AUTOSTRADA REGIONALE CISPADANA DAL CASELLO DI REGGIOLO-ROLO SULLA A22 AL CASELLO DI FERRARA SUD SULLA A13

PROGETTO DEFINITIVO

INQUADRAMENTO GENERALE DELL'INTERVENTO

PROCEDURA DI VERIFICA DI OTTEMPERANZA DI CUI ALL'ART. 28 DEL D.LGS 152/2006 E SS. MM. E II.
TERZA ISTANZA - RELAZIONE

Epicentri, magnitudo e linee di iso-magnitudo – CPT115/DBM15.
 Sono stati esclusi dall'analisi i sismi del 2012 cerchiati in azzurro (repliche).
 In linea magenta il tracciato autostradale di progetto 2012.

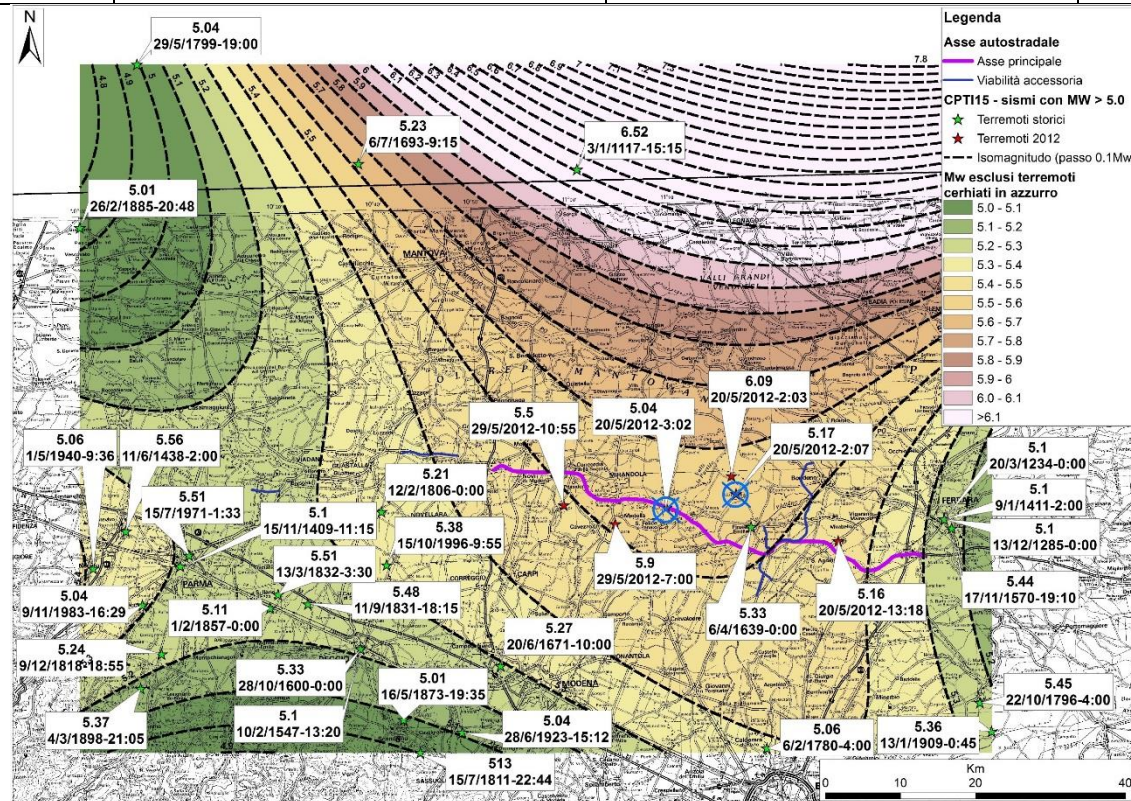
In particolare le aree suscettibili di liquefazione dovranno essere individuate sulla base delle prove geotecniche disponibili; come criteri di selezione delle indagini geotecniche in situ e degli orizzonti litologici su cui svolgere tali approfondimenti, si suggerisce di impiegare quello utilizzato per gli studi di microzonazione sismica di cui all'Ordinanza del Commissario Delegato-Presidente della Regione n. 70/2012. Detti interventi vanno concordati nelle modalità con la Regione Emilia Romagna.

L'andamento della magnitudo momento M_w estrapolata lungo l'asse autostradale di Progetto Definitivo:

- aumenta da 5.45 a circa 5.55 dalla pk 0+000 (interconnessione A22) alla pk 26+000 circa;
 - diminuisce dalla pk 26+000 circa a fine tracciato (Ferrara sud), ove si riscontra magnitudo momento dell'ordine di $M_w=5.3$;
- come indicato nella figura seguente; in tale immagine è indicata anche l'assunzione progettuale di magnitudo momento $M_w = 5.5$.

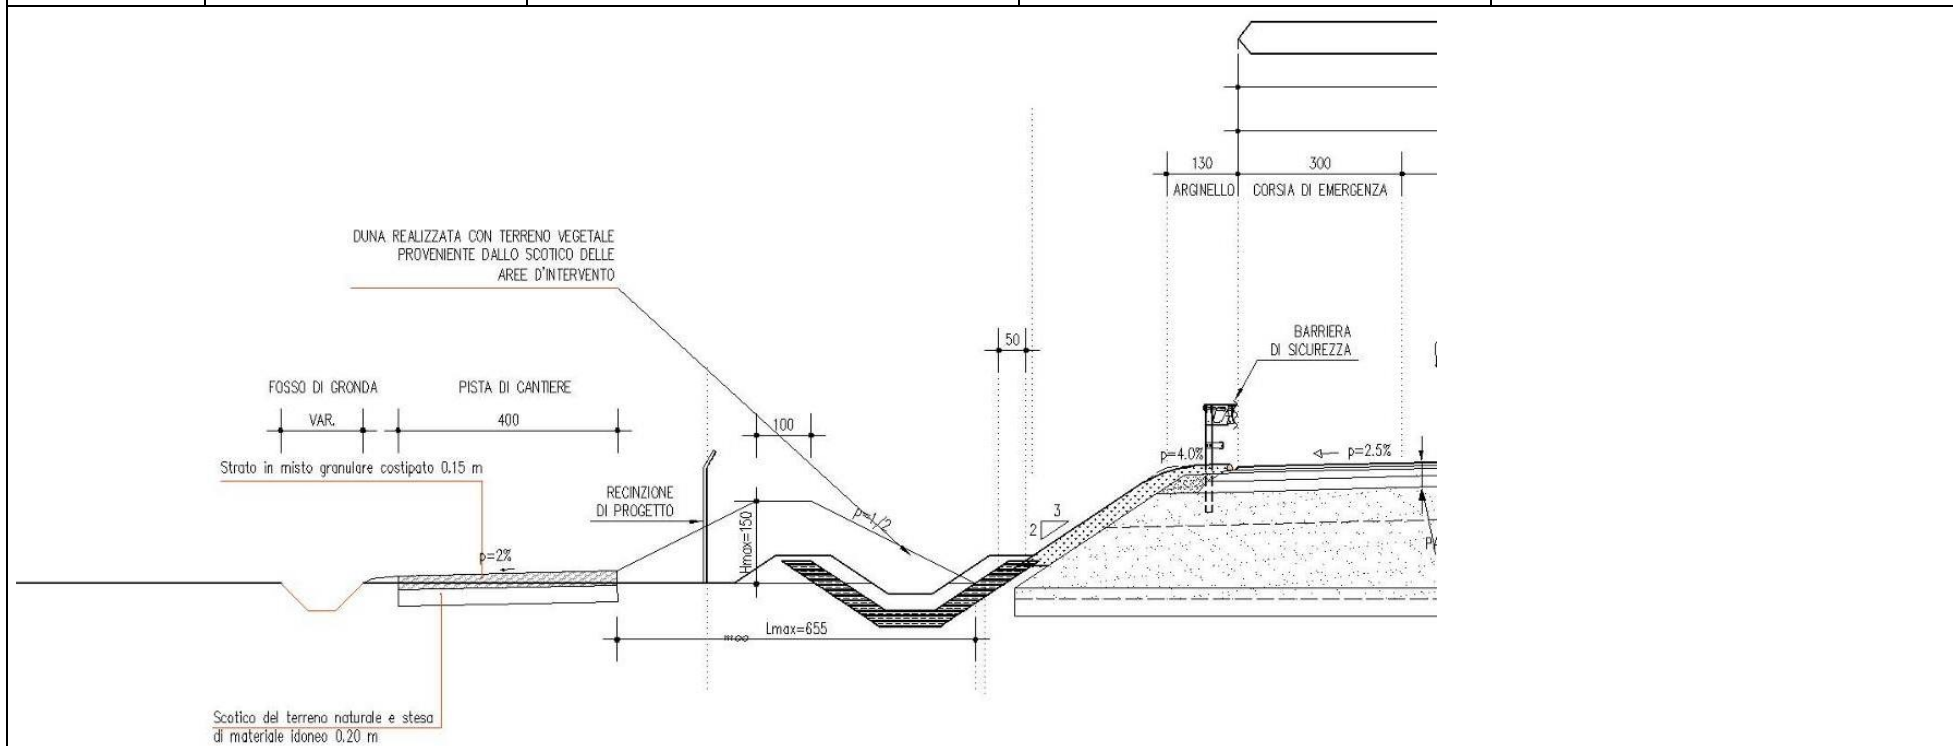
Durante la costruzione dovranno essere salvaguardate la struttura dei suoli e la vegetazione nelle aree confinanti con quelle del cantiere limitando allo stretto indispensabile la larghezza delle piste provvisorie di accesso.

In merito alle **piste di cantiere**, inoltre, si evidenzia che le stesse coincideranno in parte con le viabilità a servizio dell'autostrada (controstrade), pertanto, devono intendersi come opere definitive, ed in parte saranno realizzate adattando percorsi prevalentemente coincidenti con il sedime dell'autostrada di progetto o posti in fregio alla stessa. Al termine dei lavori, all'entrata in esercizio dell'infrastruttura autostradale, le controstrade non saranno ricomprese all'interno della recinzione autostradale, ma saranno restituite al territorio quali viabilità di ricucitura dei fondi agricoli, accesso dei consorzi e manutenzione autostradale, mentre il sedime delle piste non coincidente con le suddette controstrade, sarà ripristinato nella configurazione iniziale ante-operam. Per le piste di cantiere è stata prevista una sezione tipo che minimizza le occupazioni di suolo e coincide con quella schematizzata nella successiva figura.

La larghezza complessiva della piattaforma, avente pendenza trasversale unica del 2%, è pari a 4 m, con percorrenza a senso unico alternato. La configurazione planimetrica delle piste è completata dall'introduzione di piazzole di scambio (aventi larghezza pari a 3 m) per l'incrocio dei mezzi d'opera, poste ad interasse massimo di 500 m. La sezione tipo della pista è completata dall'introduzione di una duna realizzata con terreno vegetale proveniente dallo scotico delle aree d'intervento. La duna, avente anche funzione di mitigazione, sarà posta in opera con pendenze delle scarpate 1/2, così da evitare fenomeni di ruscellamento sulla superficie e, quindi, la dispersione del terreno. Tra le piste di cantiere è da ritenersi incluso anche il sedime del futuro tracciato autostradale. Tali aree, infatti, saranno utilizzate durante l'intero svolgimento dei lavori per la realizzazione degli interventi di progetto e, quindi, impegnate dai mezzi d'opera presenti sul fronte di avanzamento dei lavori.
